Fraktionsantrag

Bezirksvertretung Süd am 22.10.2014
Planungs- und Bauausschuss 4.11.2014
Hauptausschuss 12.11.2014
Rat 20.11.2014

Umgestaltung Limitenstraße

Umgestaltung hinterstraße

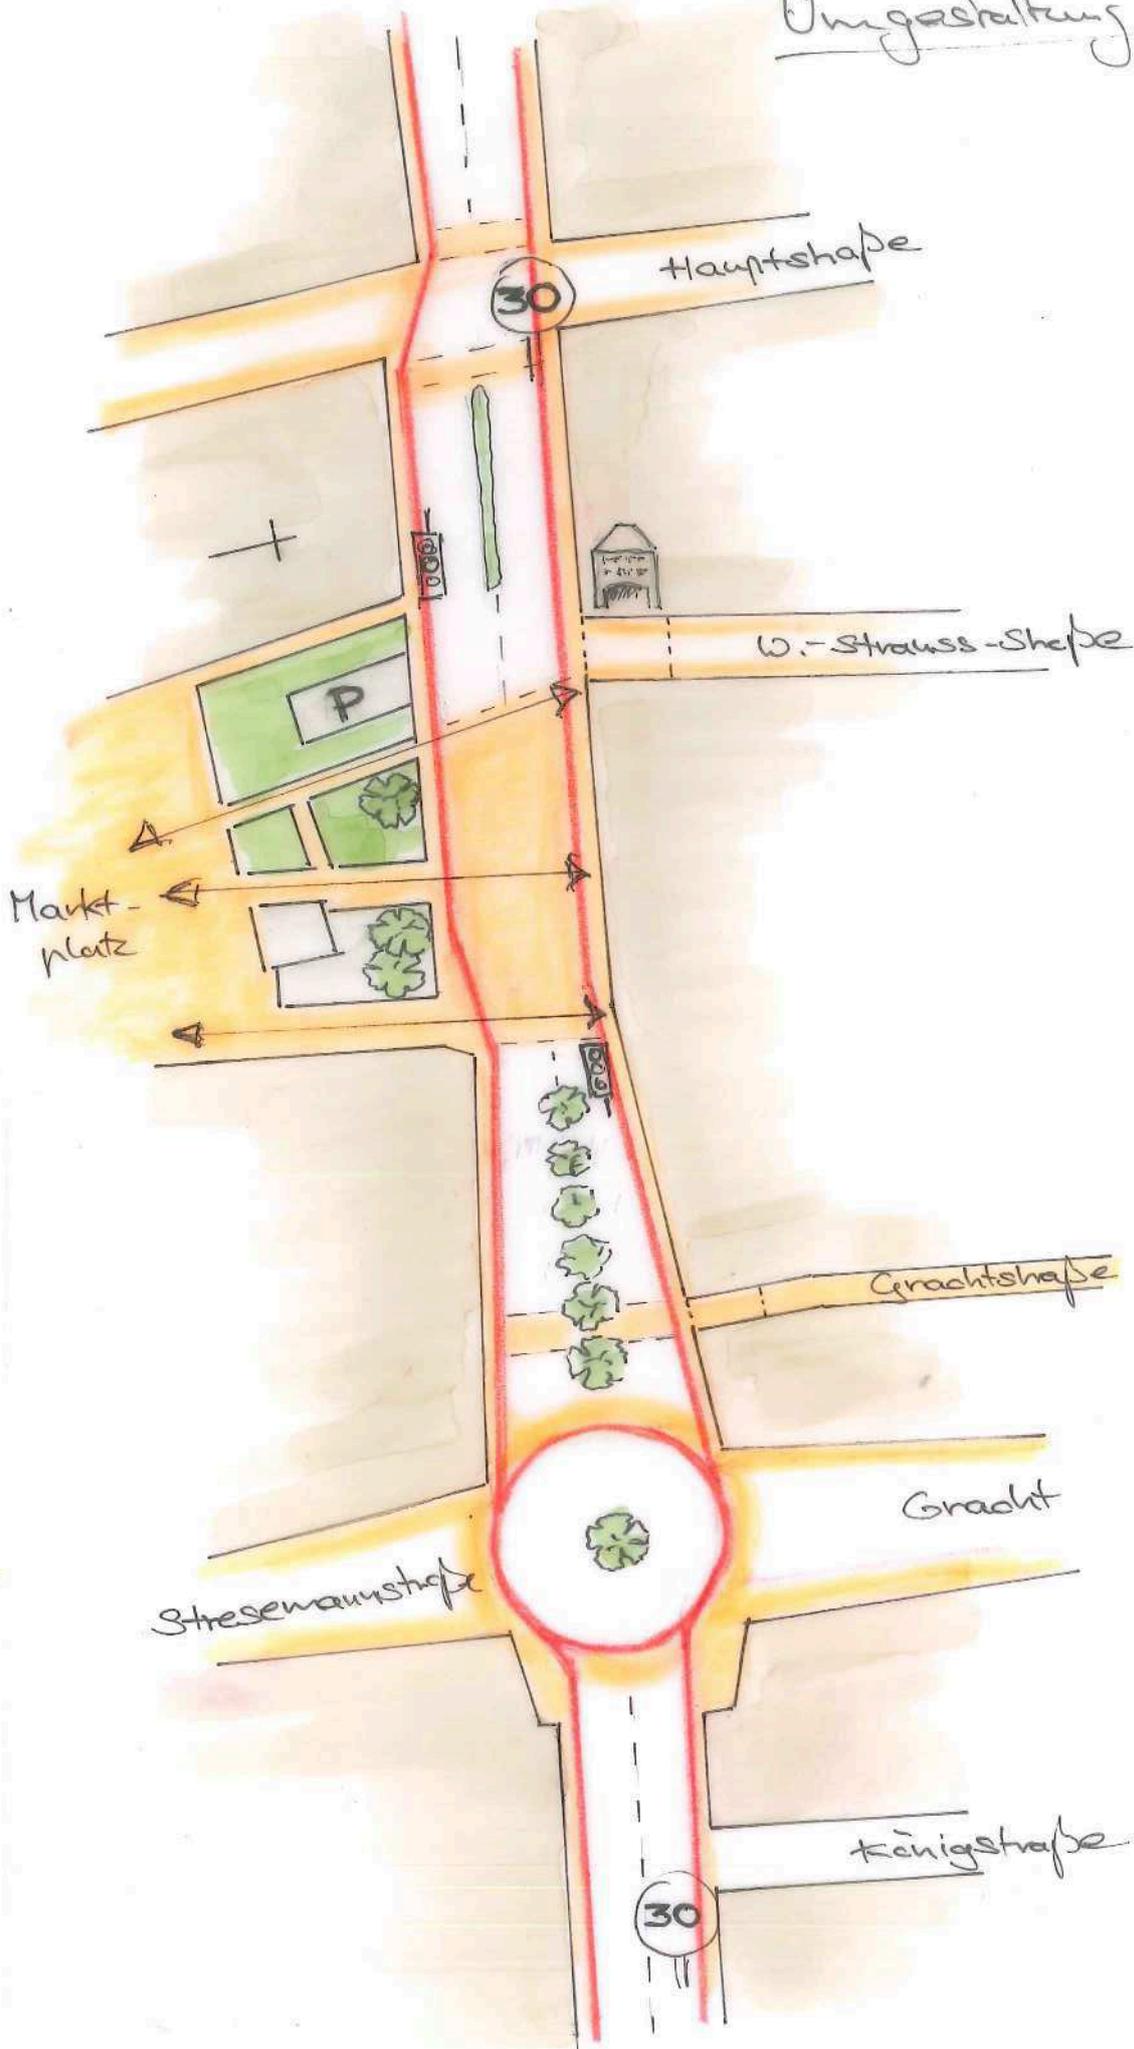
- Eine durchgängige Fußgängerquerung Höhe Marktplatz zwischen Kommandantur und Tiefgaragen-Einfahrt ohne Weg und Blick verstellende Zäune in der Straßenmitte, hier ggf. Erprobung von Fußgängerampeln mit Gelbphase wie in Düsseldorf (vgl. auch Anlage Skizze)
